**Forum mondial de l'harmonisation  
des Règlements concernant les véhicules****161<sup>e</sup> session**

**Accord de 1958 – Examen de projets d'amendements  
à des Règlements existants, proposés par le GRPE****Proposition de complément 6 à la série 05 d'amendements  
au Règlement n° 49 (Émissions des moteurs à allumage  
par compression et des moteurs à allumage commandé  
(GNC et GPL))****Communication du Groupe de travail de la pollution et de l'énergie\***

«Figure 14

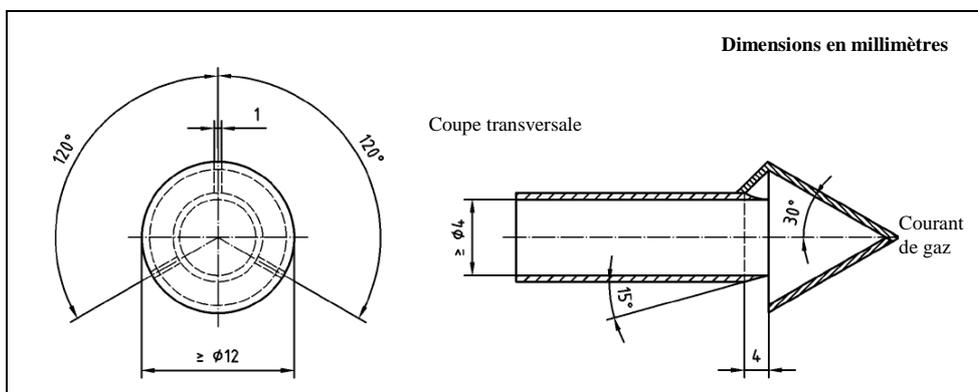
Annexe 4B, appendice 3, figure 14, modifier comme suit:
